Reactienota inspraak

Ontwerp stedenbouwkundigplan & beeldkwaliteitsplan 'Achter de Hoeven'

24 oktober 2024

Aanrijdroute:

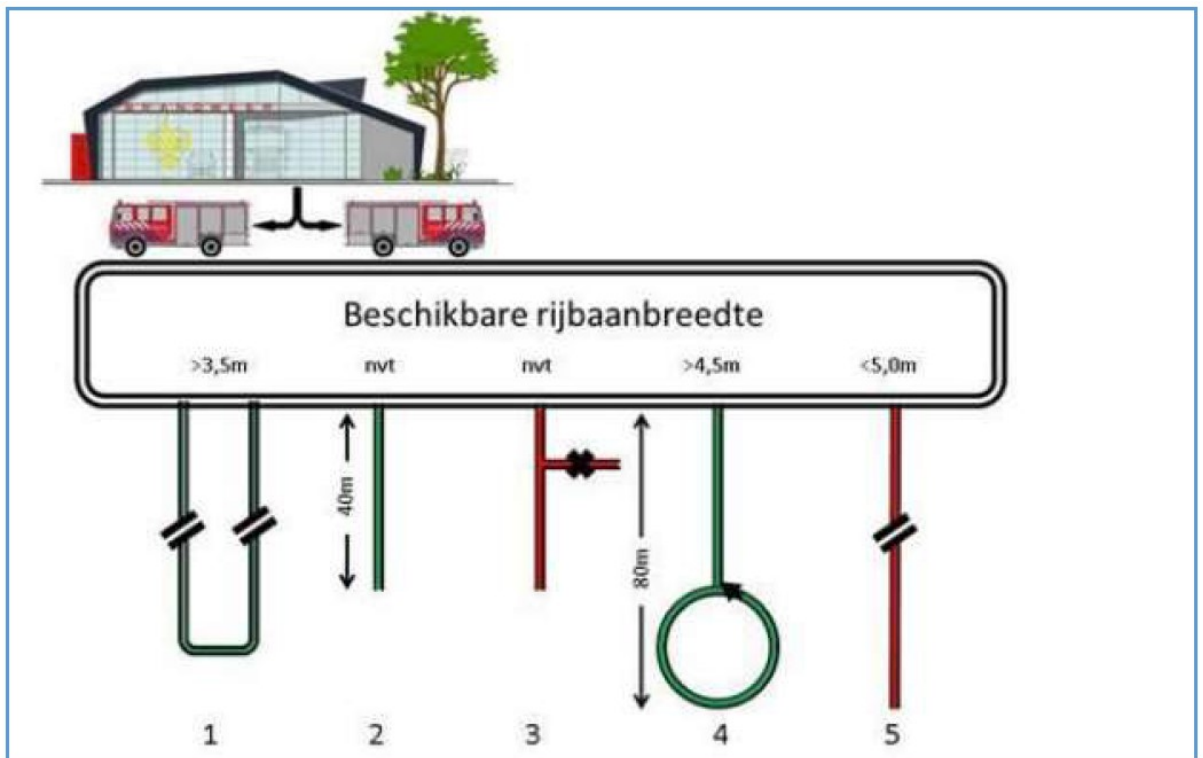
Uit het stedenbouwkundig plan is voor de Veiligheidsregio niet af te leiden of de ingeplande wegen voldoende breed zijn en de bochtstralen voldoende zijn de hulpdiensten doorgang te geven.

Het plangebied bestaat uit 2 delen. Een noordelijk deel, bereikbaar via de Zalmweg en mogelijk via een calamiteitenroute over het fietspad vanuit het zuidelijk deel. Het zuidelijk deel is bereikbaar via de Collegeweg en de Reenweg en mogelijk via het fietspad vanuit het noordelijk deel. Daarmee zijn er voor beide delen tot aan de toegangen van het plangebied minimaal 2 onafhankelijke routes beschikbaar.

Door de voetpaden die direct grenzen aan de parkzone in het midden van het plangebied te verbreden naar 3,5 meter of door zorg te dragen voor een mogelijkheid om te rijden die voldoende breed is, bijvoorbeeld door voetpad te combineren met grasbetontegels, krijgen hulpdiensten een mogelijkheid om rond te rijden. De beoogde wegen zijn verder voldoende breed, namelijk 6 meter. Bij de uitwerking van het straatprofiel kan dus voldaan worden aan de richtlijnen voor de hulpdiensten. Bij de aanbesteding zal de voorwaarde worden meegegeven dat de paden en wegen voor de hulpdiensten geschikt zijn voor de benodigde verkeersbelasting.

Nagegaan is of er voldoende ruimte is voor de minimale binnen- en buitenbochtstralen. In onderstaande figuur is te zien dat er voldoende ruimte is om deze te realiseren. Bij de definitieve positionering van de bomen moet hier rekening mee worden gehouden. De parkeercoffer in de noordwesthoek van het zuidelijke deel zal ca. 1 meter naar het zuiden verschoven moeten worden.
